**OGGETTO**    **Presentazione osservazione.**

**Progetto:** Progetto per la realizzazione di un Impianto per la produzione di energia elettrica da fonte eolica di potenza pari a 35 MW denominato "Mistral", comprensivo delle relative opere connesse ed infrastrutture indispensabili da realizzare nei comuni di Luogosanto, Tempio Pausania e Aglientu (SS).

**Codice Procedura:** 10952

**OGGETTO:** progetto di costruzione ed esercizio di un impianto di produzione di energia elettrica on-shore da fonte eolica denominato "MISTRAL", costituito da n.5 aerogeneratori di potenza pari a 7 mw, con potenza totale di 35 MW, con annesso opere e infrastrutture previsto nei Comuni di Tempio Pausania (SS), Luogosanto (SS) e Aglientu (SS). **Osservazioni**

Figura 5- Estratto della Tavola 01W.D.15 – Aree Protette e Rete Natura 2000

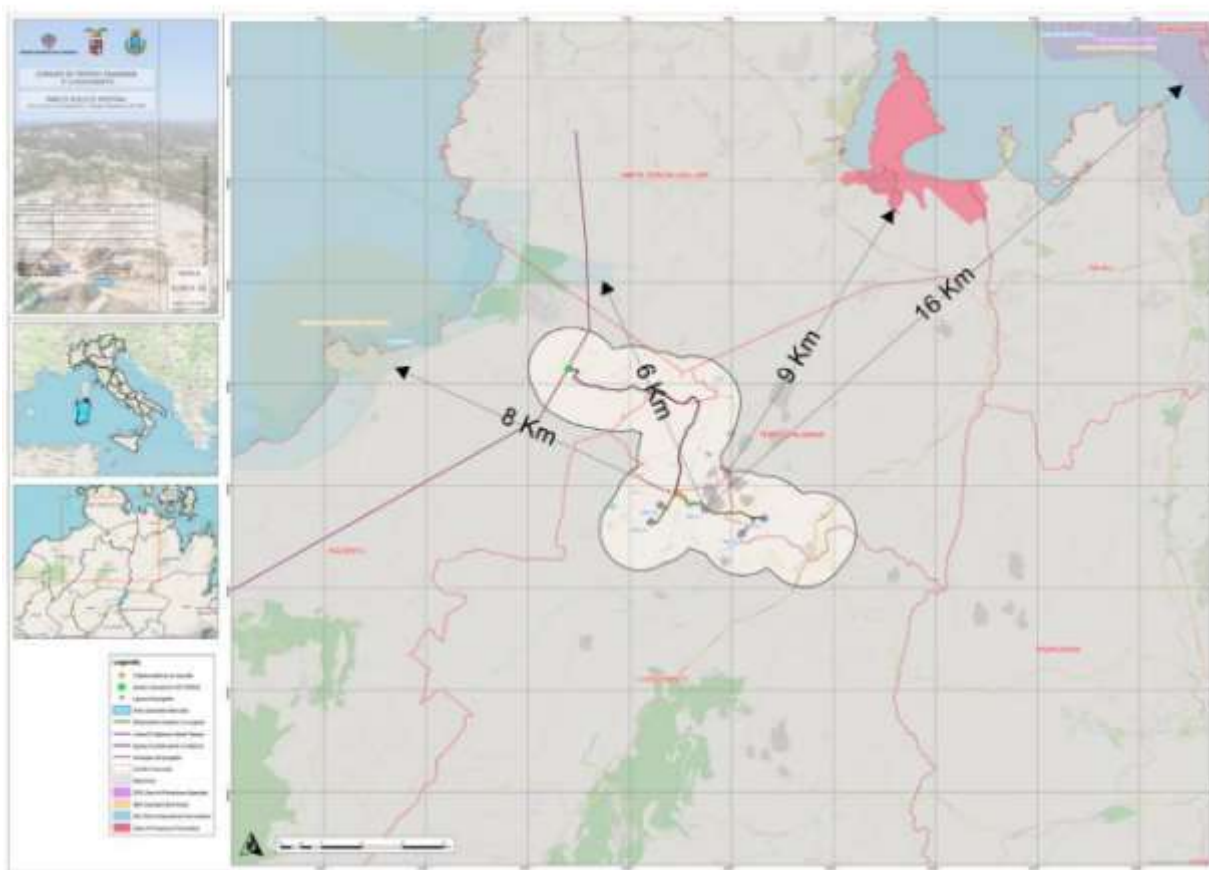
In maniera del tutto ingiustificabile il progetto NON tiene conto delle distanze indicate nelle linee guida ministeriali, NON presenta alcuna valutazione in merito alla relazione tra le nuove opere e i beni tutelati presenti all'interno del contesto e soprattutto lascia molto a desiderare il metodo di misurazione che come visibile non rileva la distanza minima ma una distanza a caso dal centro del campo eolico!

Non si sono censiti, menzionati o salvaguardati gli stazzi esistenti, né i beni archeologici, né le chiese campestri (San Giacomo, Nostra Signora delle Grazie, mentre si cita la chiesa di Sedini a 80 Km di distanza!)
